改善箇所説明図

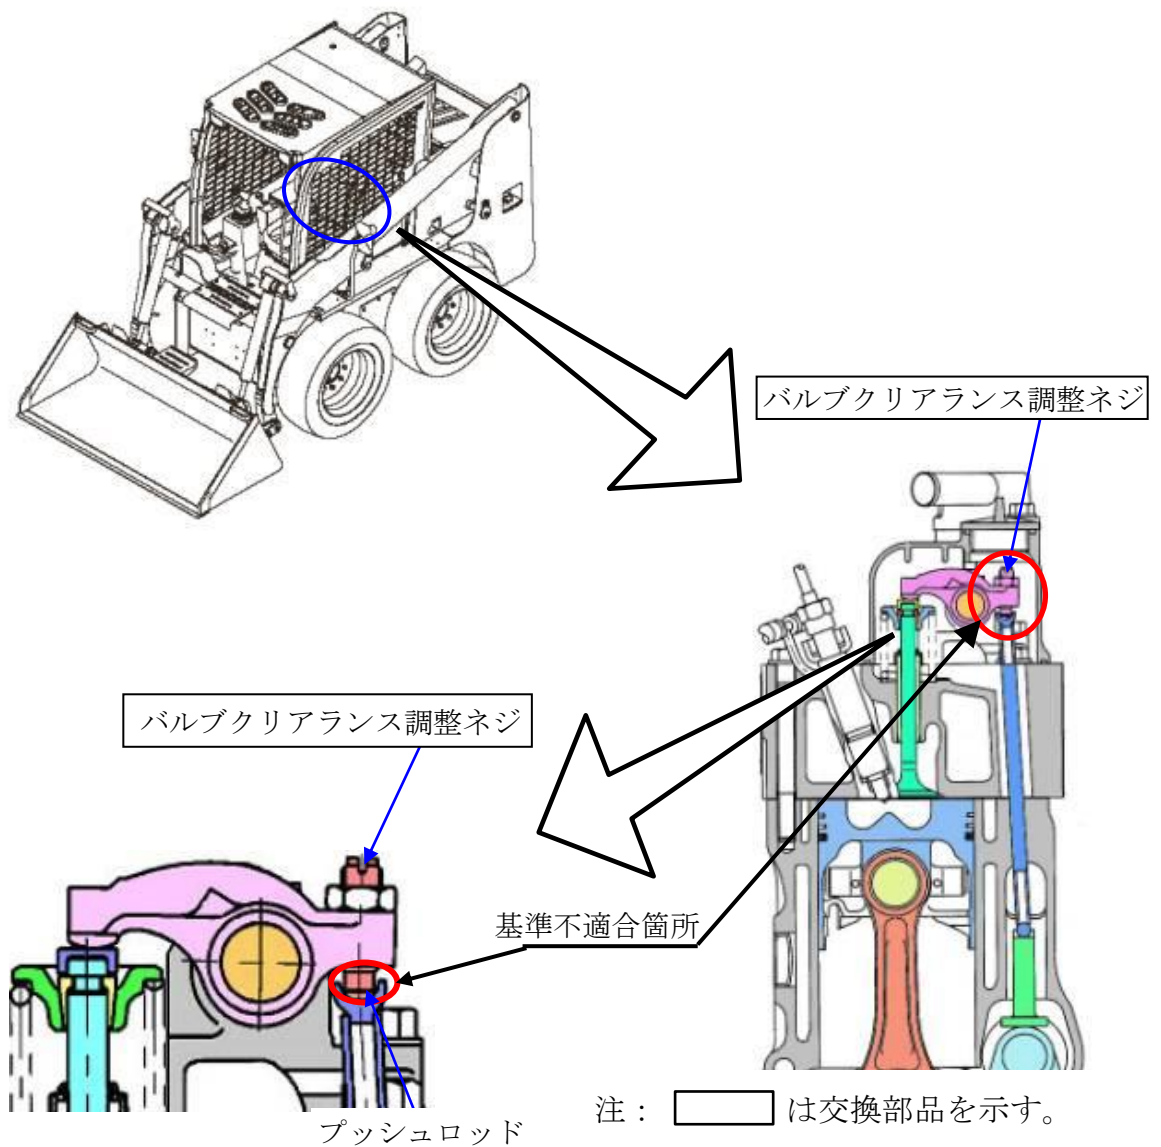
原動機の吸排気バルブのバルブクリアランス調整ネジにおいて、焼き入れ不良品が混入したため、プッシュロッドとの接触面が早期に摩耗するものがある。そのため、そのままの状態で使用を続けると、バルブの開度が不足して正常な燃焼ができず、排出ガスの排出量が基準値を超えるおそれがある。

バルブクリアランス調整ネジを良品に交換する。

原動機ヘッドカバーに黄色ペイントを塗布する。

黄色ペイントを塗布
